ÚZEMNÍ PLÁN MĚSTA BRNA

Textová část Odůvodnění

Kapitola 19 Vyhodnocení připomínek

Svazek Pd1 *(bez osobních údajů)*

Příloha 10

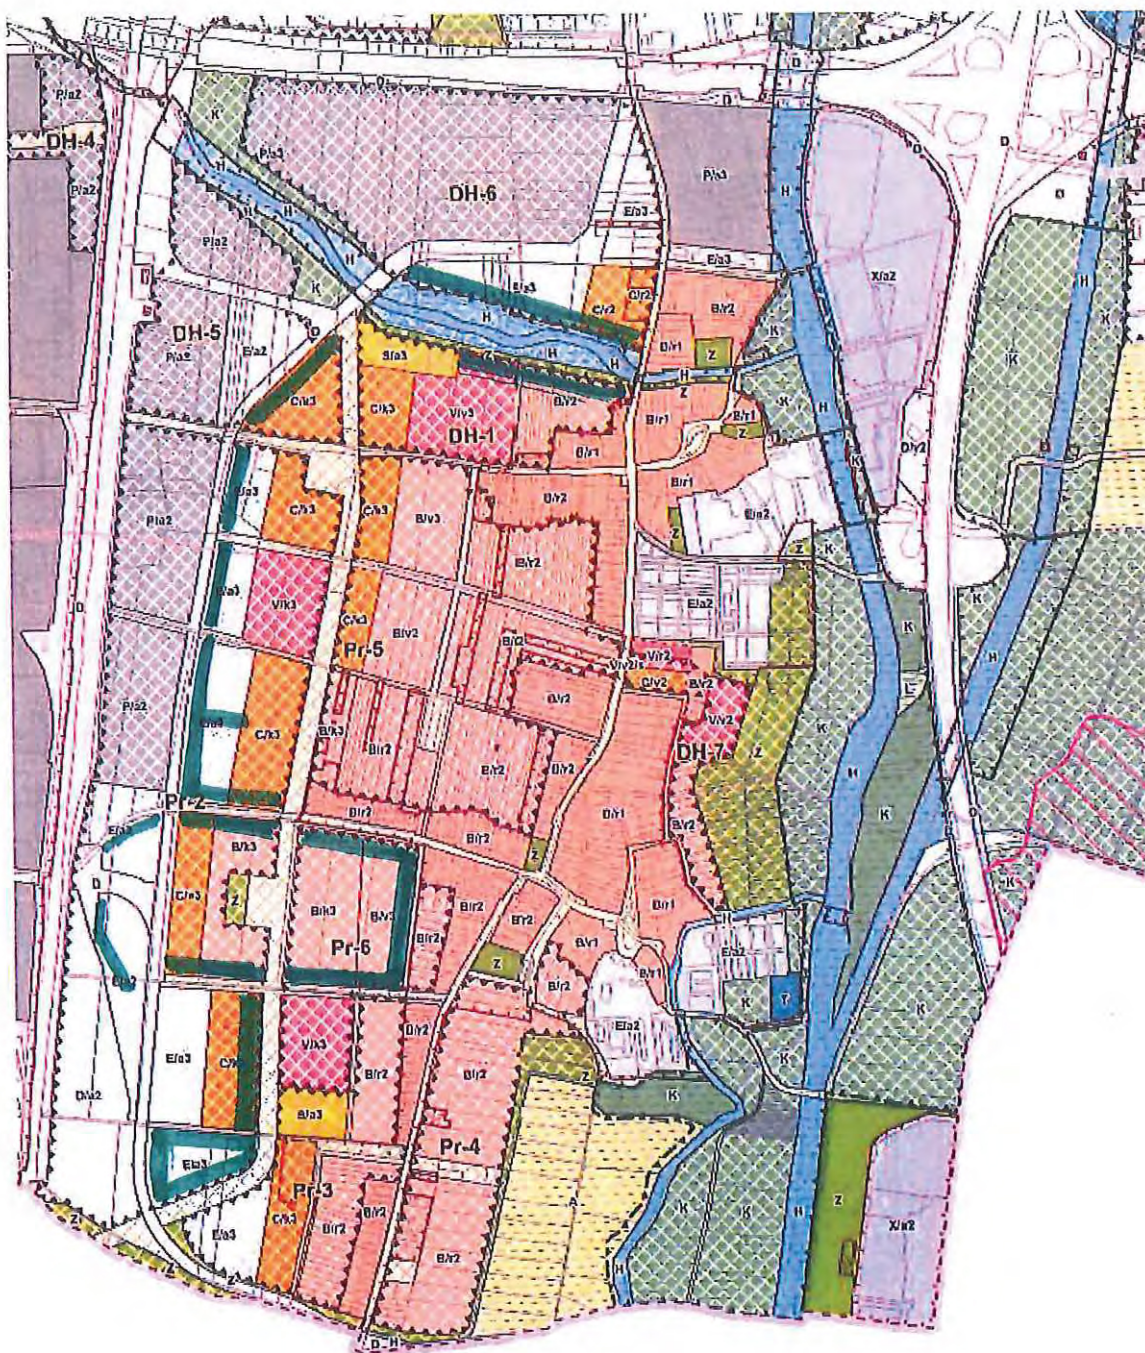
Doplnění prostoru veřejných prostranství a zeleně podélně a vertikálně v oblasti DH-1, DH-5, DH-6, DH-7, Pr-2, Pr-3, Pr-5, Pr-6 zejména:

- v blízkosti všech veřejných vybaveností (MŠ a ZŠ, adt.) a v sousedství vodních toků, které slouží občanům MČ k rekreaci
- podél řeky Leskavy – doplnění zeleně v podobě meandrů zadržujících vodu v daném území.
- vertikálním pásem zeleně od řeky Leskavy až po Modřice oddělit stávající a novou zástavbu od prostoru výroby a skladování podél železničního koridoru.

Příloha 11

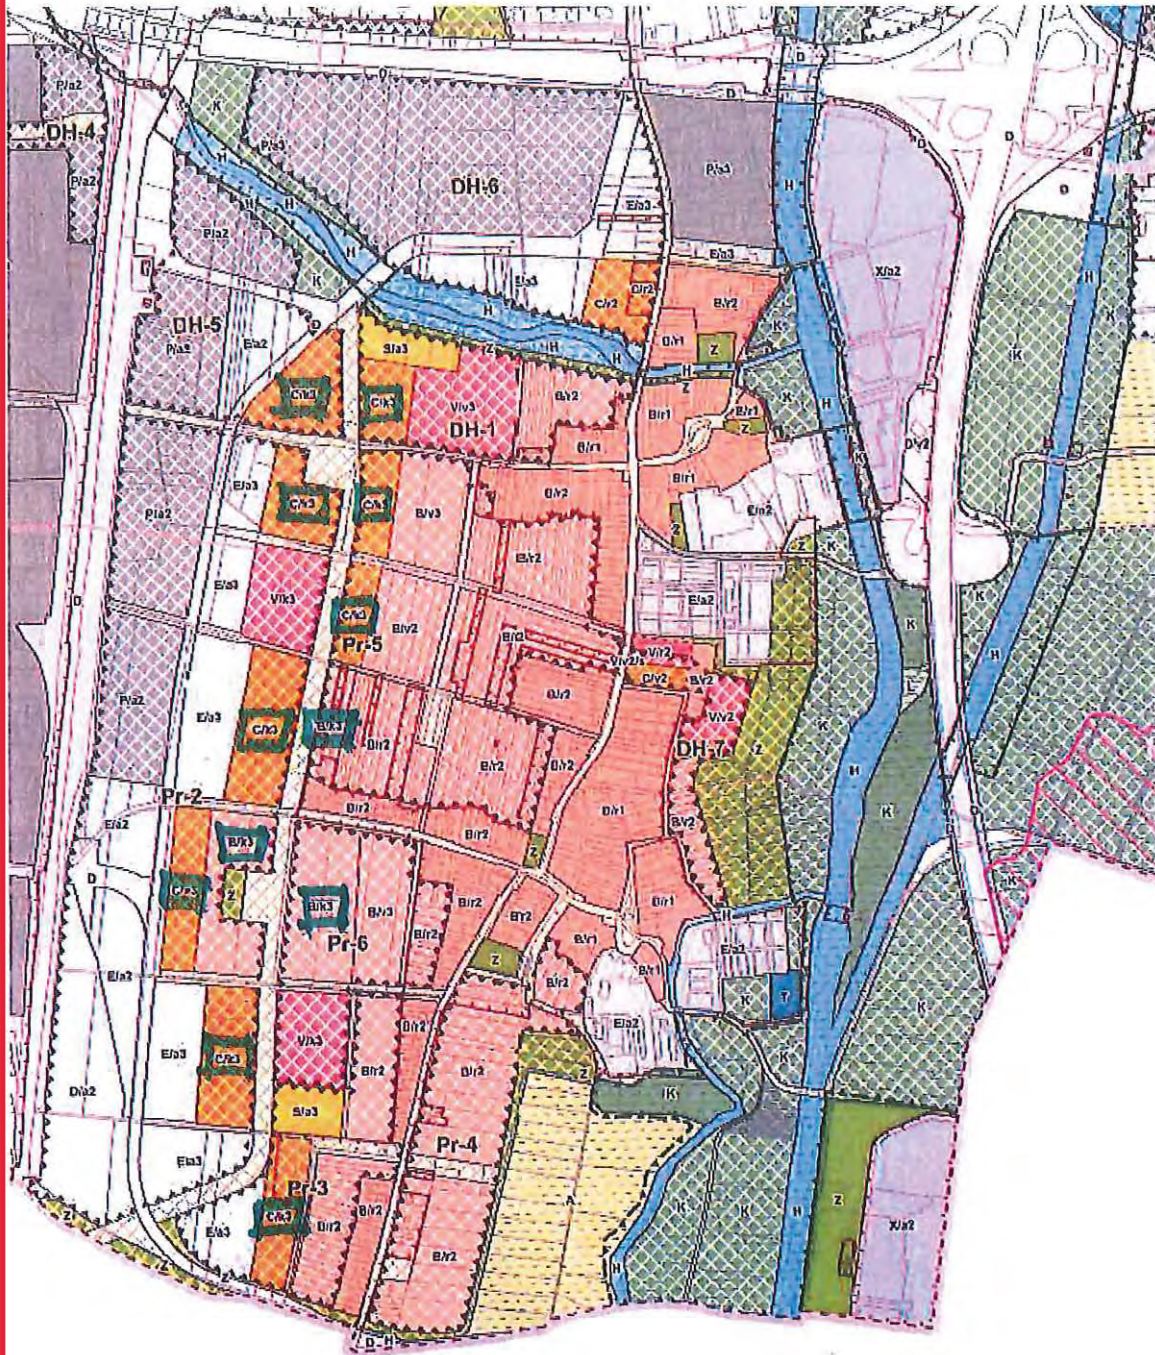
- Pr-2, Pr-3, Pr-5, Pr-6, DH-1, DH-5 - změna výškové úrovně zástavby v oblasti z původní výškové úrovně 3 na 2.

Příloha 12

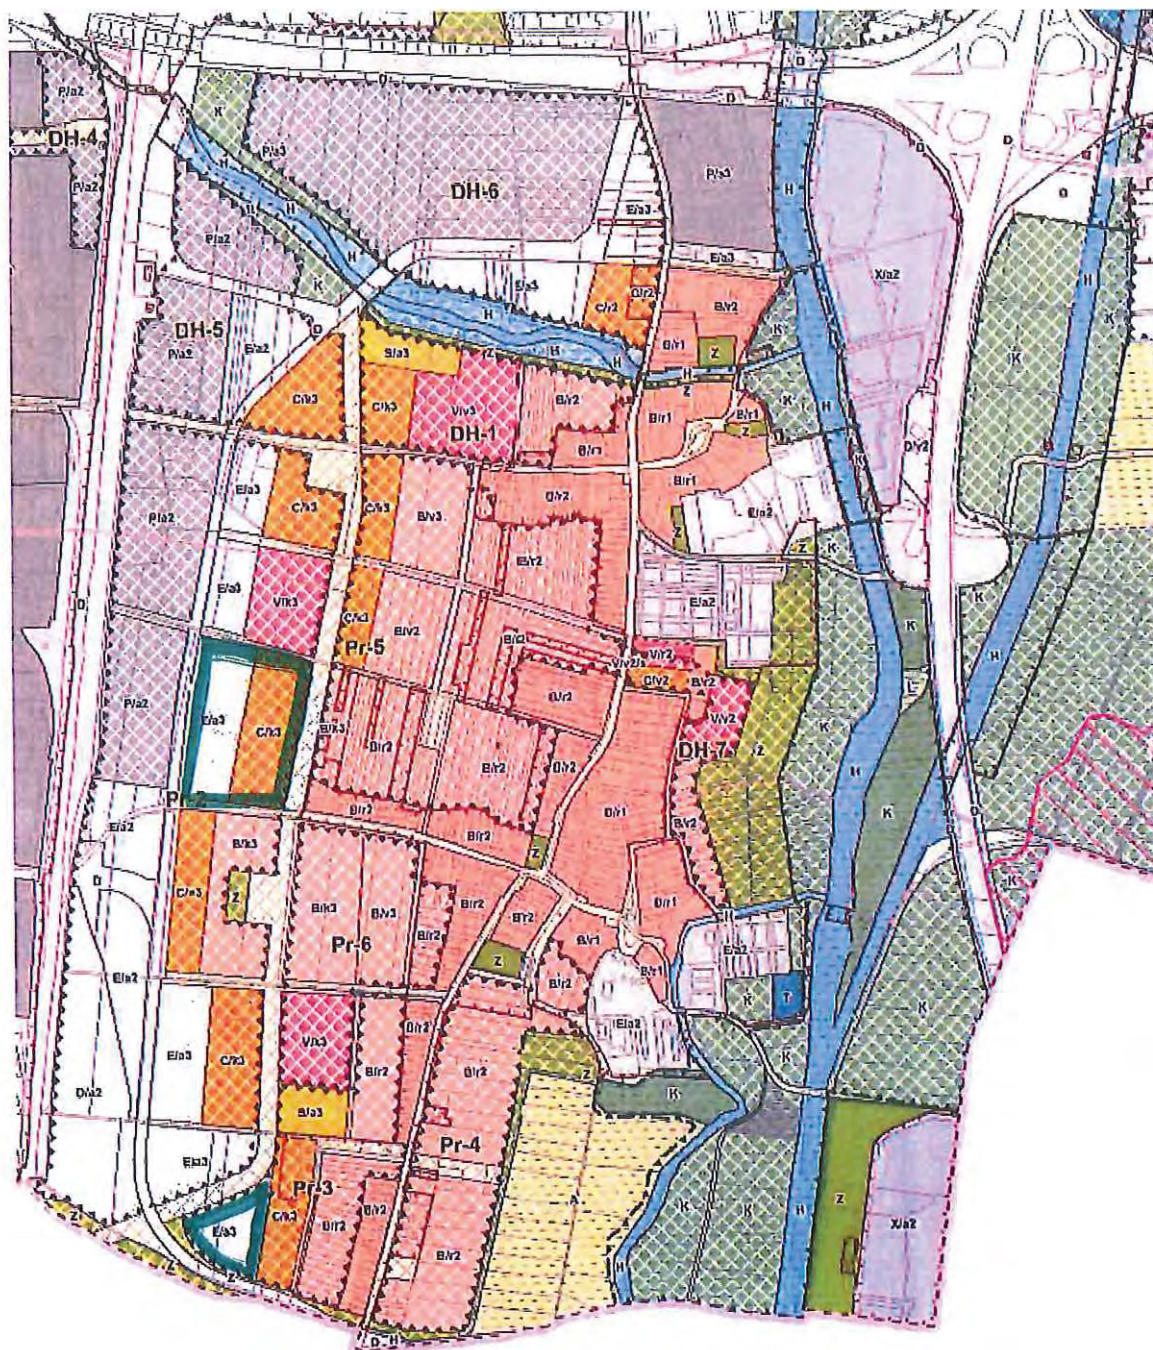
- Pr-2 - změna funkčních ploch v oblasti z původního C/v3 a E/a3 na B/v2
- Pr-3 - dále změna plochy v oblasti z E/a3 na B/v2

Příloha 13

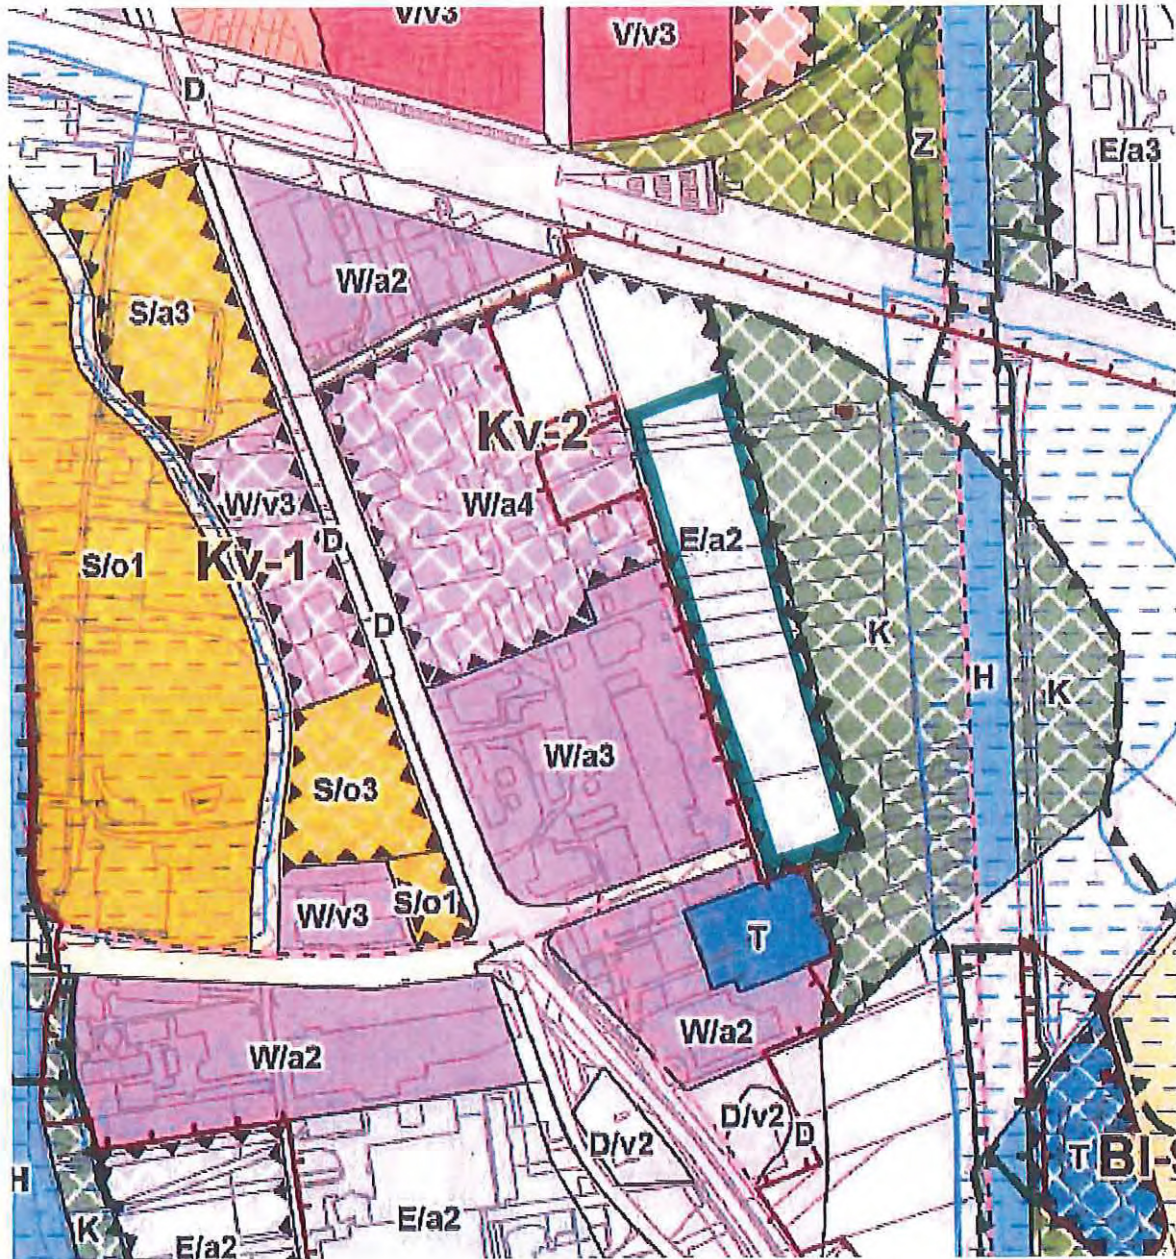
Kv2 – část plochy E/a2 při trase VMO ponechat a zbývající část změnit na C/v3.

Příloha 14

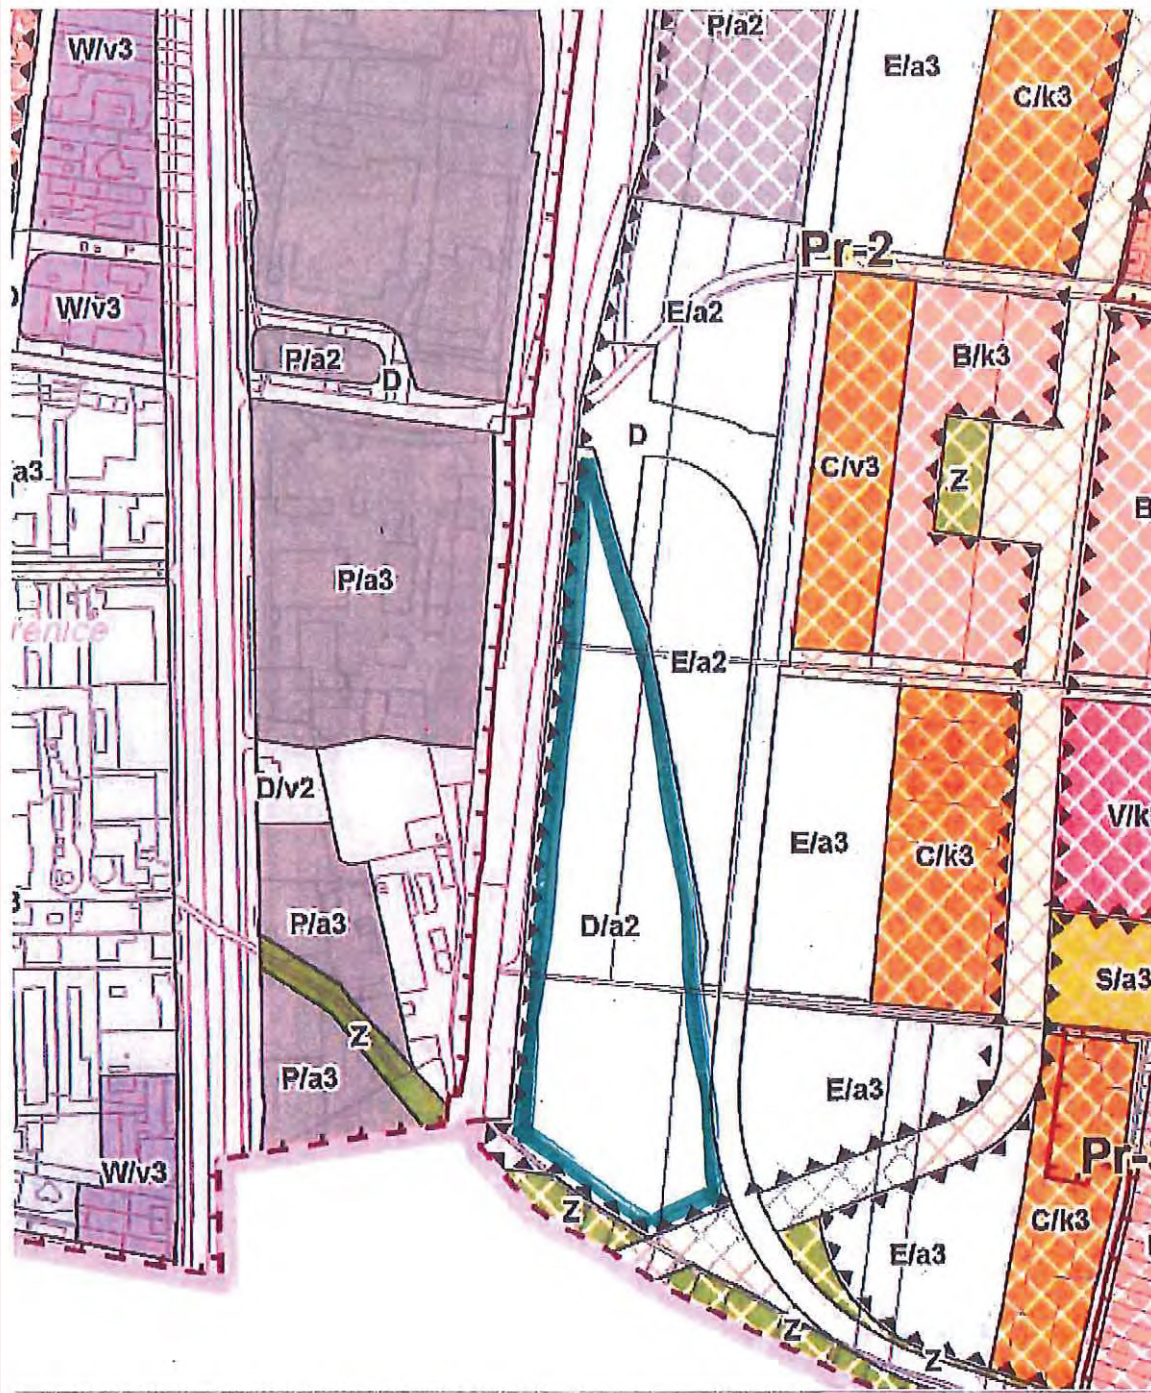
Pr-2 (plocha u trati na hranici s Modřicemi) změna funkčních ploch z původního D/a2 na E/a2

Příloha 15

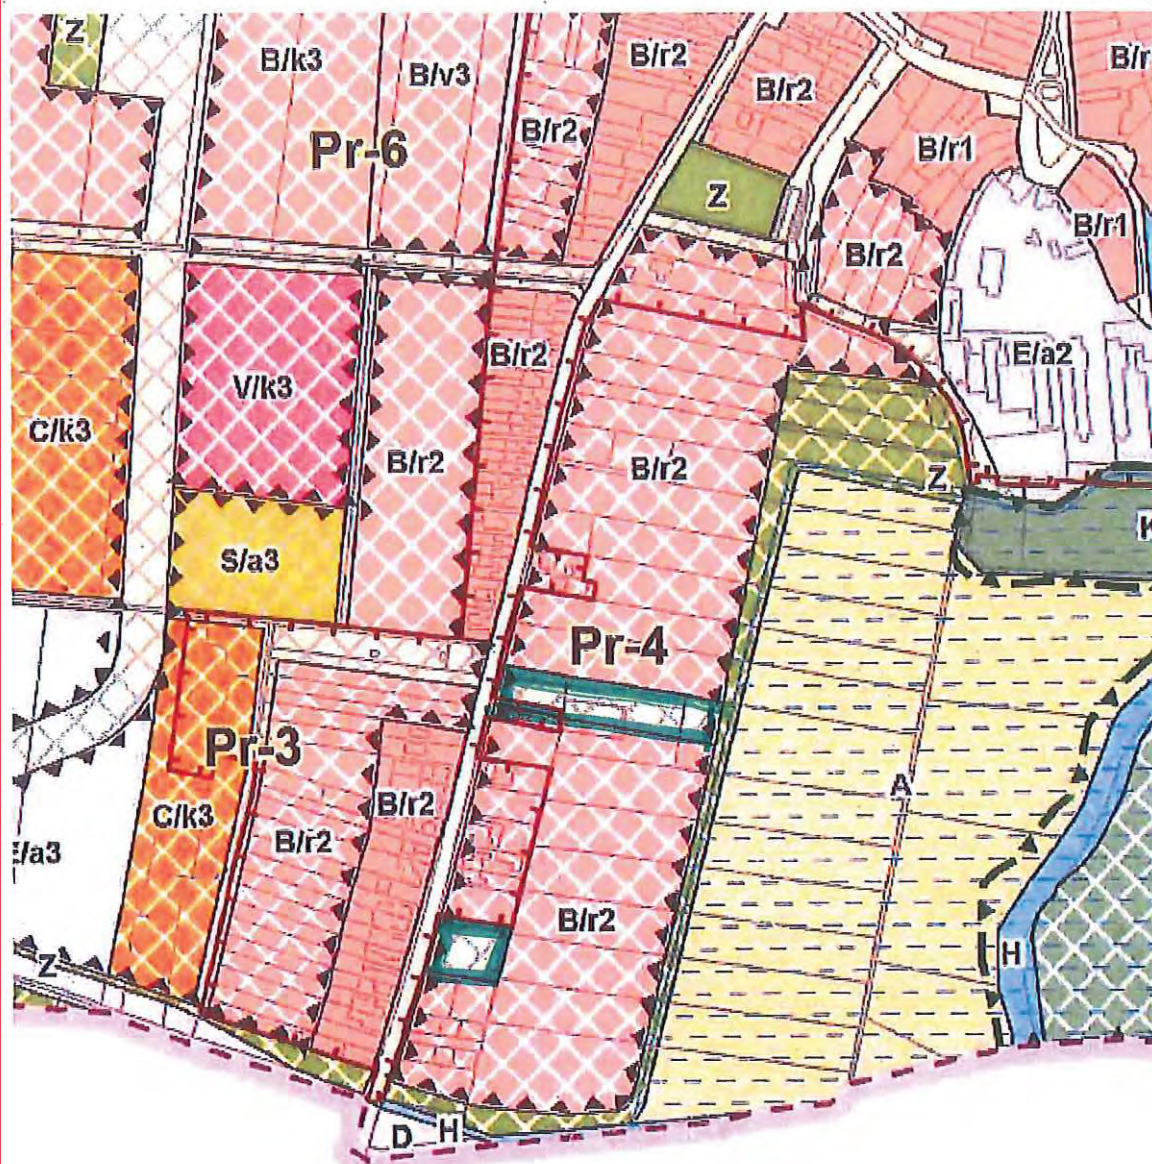
Pr-4 (pozemky parc. č. 915/26, 915/19, 915/18, 916 k.ú. Přízřenice) upravit změněné plochy veřejného prostranství na nezbytně nutný rozsah v souladu s projednávanou směnou těchto dotčených pozemků.

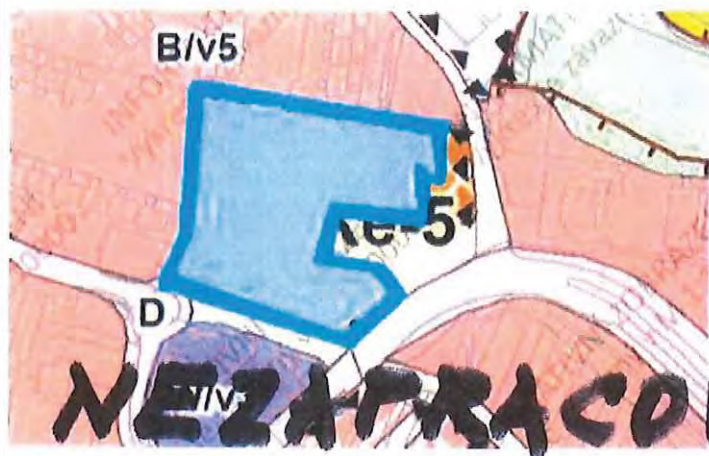
d) ZMČ s ch v a l u j e podání připomínky k návrhu ÚP spočívající ve změně plochy C/v4 na plochu C/v2 v rozvojové lokalitě Ke-5 Kohoutovice centrum v rozsahu viz obrázek:

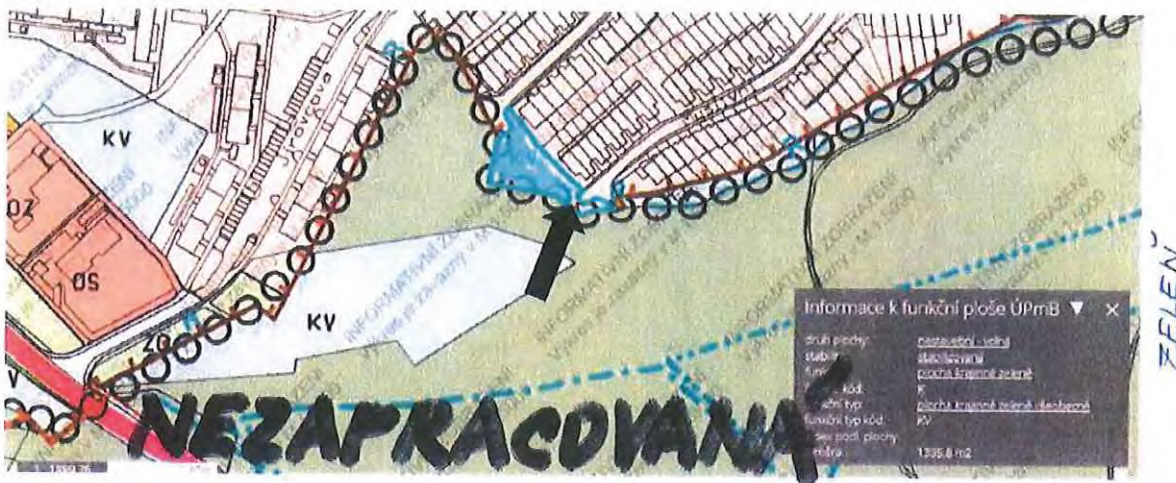
I. Zeleň při ulici Libušina třída na konci zástavby vpravo od komunikace směrem na Nový Lískovec (v návrhu ÚP plocha označena kódem B/v5)

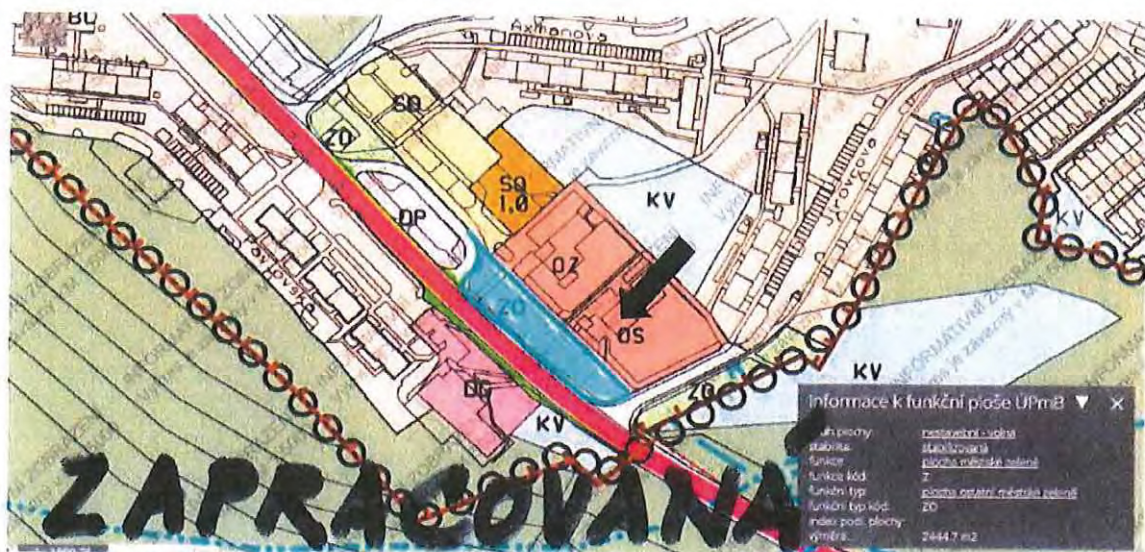
II Zeleň na konci ulic Myslivní a Jírovceva (v návrhu ÚP plocha označena kódem B/r2)
